Изменение № 5 ГОСТ 10782—85 Бутылки стеклянные для крови, трансфузионных и инфузионных препаратов. Технические условия

Принято Межгосударственным советом по стандартизации, метрологии и сертификации (протокол № 25 от 26.05.2004)

Черт. 12а

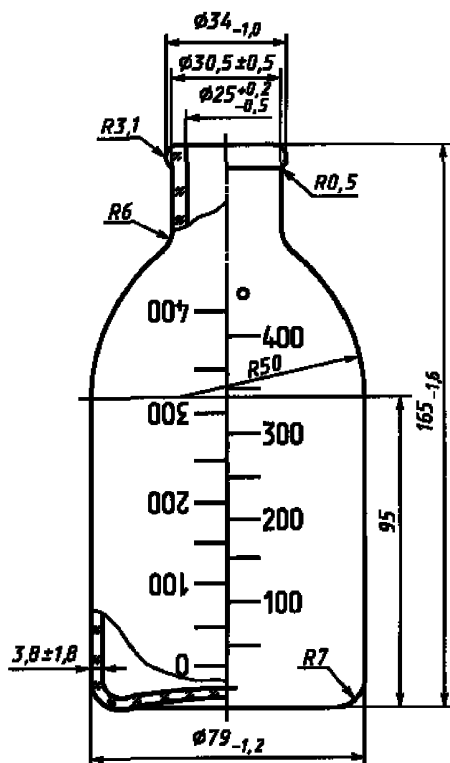
Пункт 1.2 изложить в новой редакции (кроме чертежей); дополнить чертежом — 12а (см. с. 44):

«1.2 Форма, основные размеры, вместимость и масса бутылок должны соответствовать указанным на черт. 1—12а, горловин — на черт. 13, 14.

П р и м е ч а н и е. Внутренний диаметр горловин всех бутылок должен быть обеспечен на глубину не менее 5 мм».

Тип II

Номинальная вместимость, см^3 — 450.

Полная вместимость, см^3 — 510.

Масса бутылки, г, не более — 300.
